改善箇所説明図

不具合発生箇所の構造、装置又は性能の状況及びその原因

基準不適合発生箇所

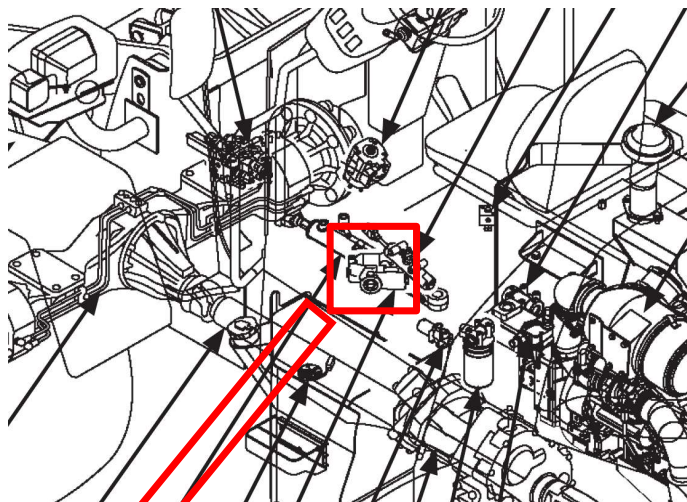
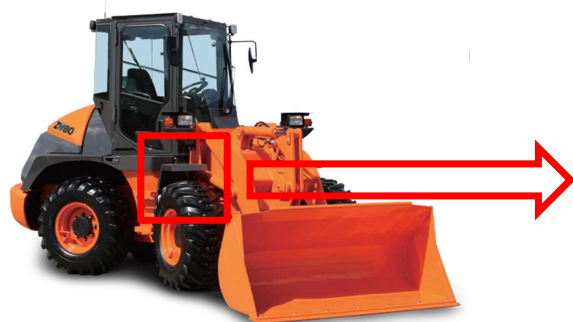
ステアリング回路に装着された
デバイダバルブ

ショベル・ローダのステアリング回路に装着された、油圧の流量をステアリングと荷役で分配する油圧流量分配弁(デバイダバルブ)の内部スプールにおいて、作業工程が不適切だったため、誤ったスプールを組み込んだものがある。そのため、走行等の際にデバイダバルブ内にサージ圧が発生すると、バルブハウジング内部の隔壁が損傷し、ステアリング回路に流れる作動油の量が急激に減少することがある。最悪の場合、ハンドルが急激に重たくなり、通常どおりのステアリング操作が困難になるおそれがある。

全車両、デバイダバルブを点検し、異品が組み付けられている場合は良品に交換する。

デバイダバルブ断面

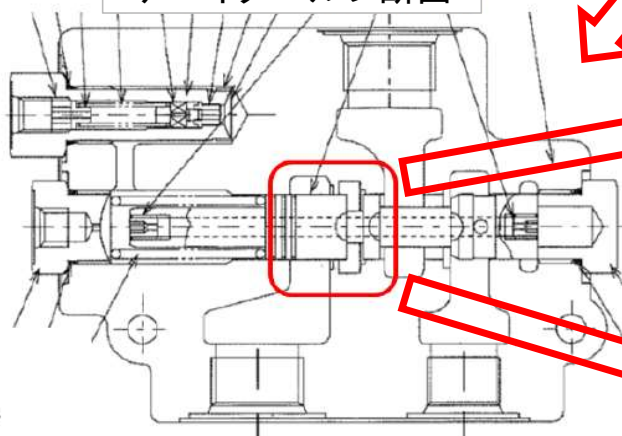
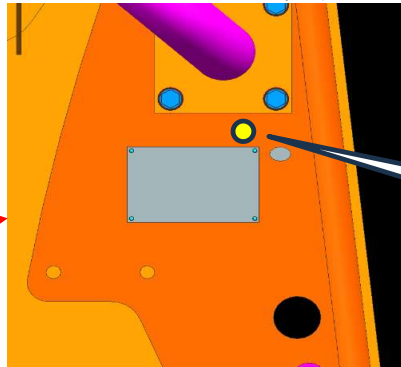
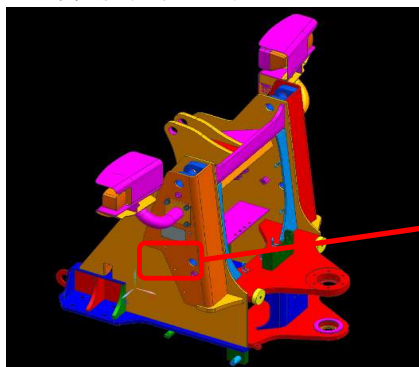
【不具合品】

異品スプール状況
シングルランドスプール

【正規】
ダブルランドスプール
